# 改善箇所説明図

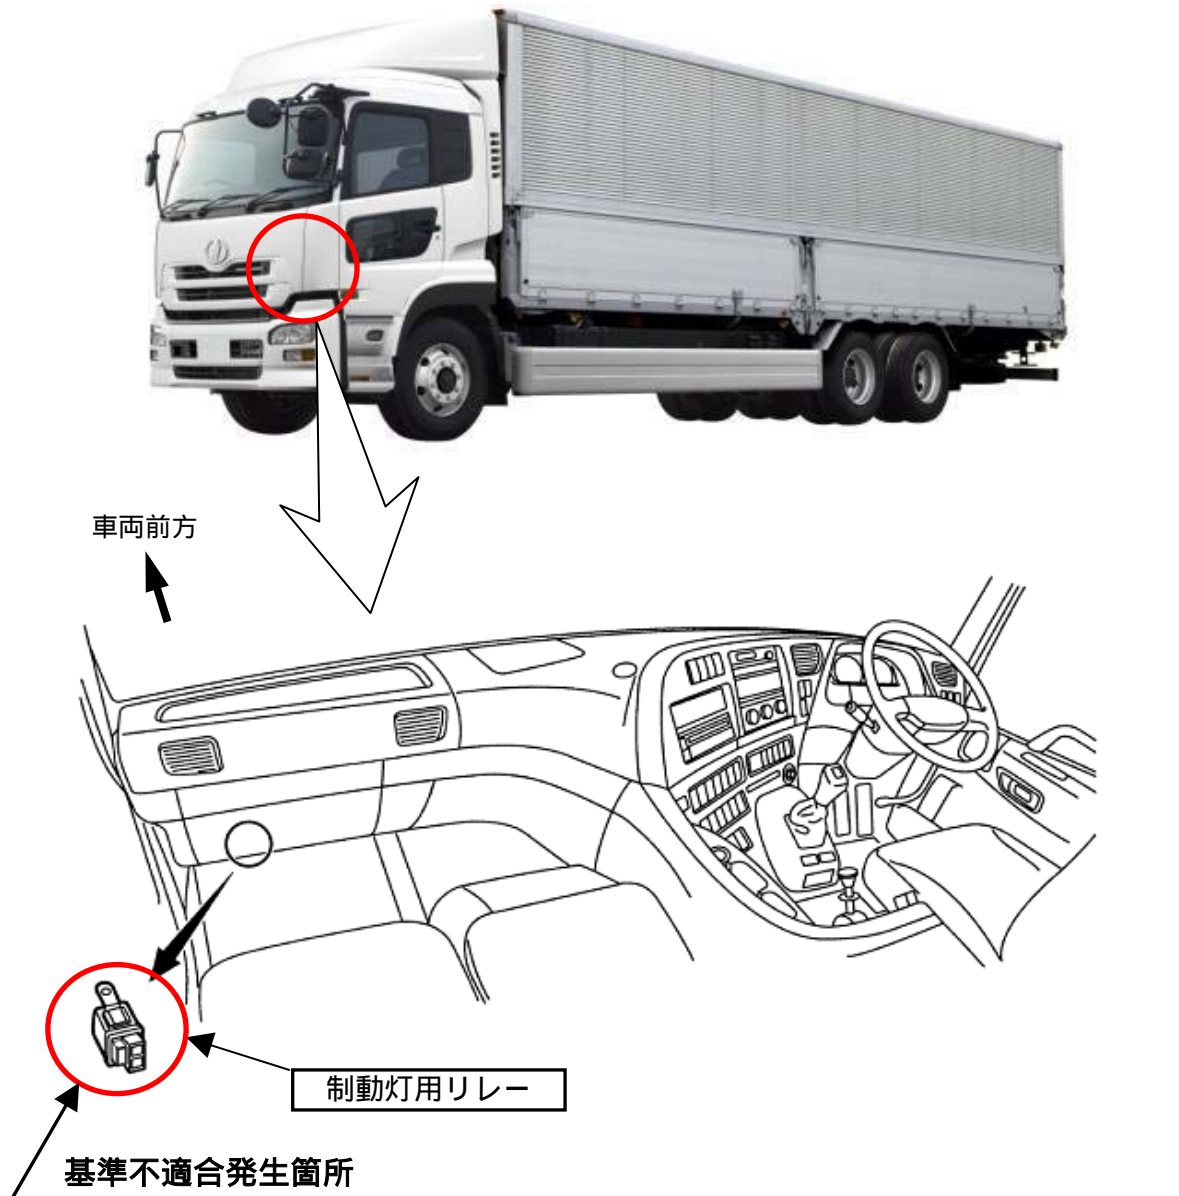
制動灯用リレーの製造時の加工が不適切なため、当該リレー内部の接点が作動不良となる場合がある。そのため、そのまま使用を続けると、接点が固着し制動灯が点灯したままとなるおそれがある。

**改善の内容**  
全車両、当該リレーを良品に交換する。また、バスにおいては、同一の部品を使用した前照灯用リレーも交換する。

識別：当該リレーに、白色ペイントを塗布する。
